# 정기(기동점검) 점검 결과보고

## [동부간선도로 확장공사(2공구)]

- 점검일시 : 2018.10.04 (목)
- 점검결과
- ◆ 점검자 : 윤원섭

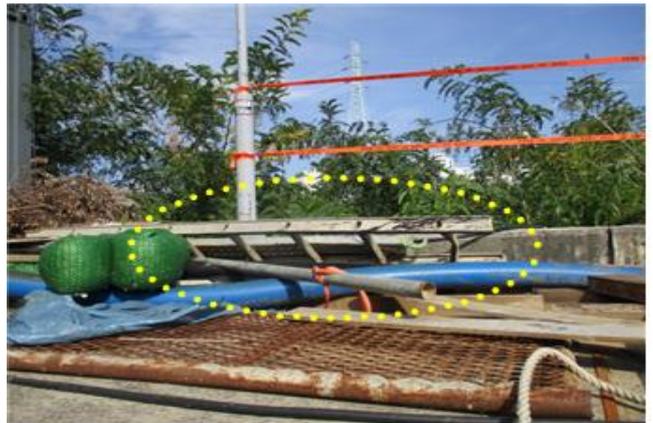
○ 추락재해 예방(토목부)

- 복공판 단부 굴착부 터파기후 되메우기가 되지 않아 추락 위험이 있으니 추락방지 시설을 설치하여 안전성을 확보하기 바람.
- ※ 산업안전보건 기준에 관한 규칙 제43조(개구부 등의 방호 조치)
- ※ 건설안전 기본지침 공통\*1(안전난간)
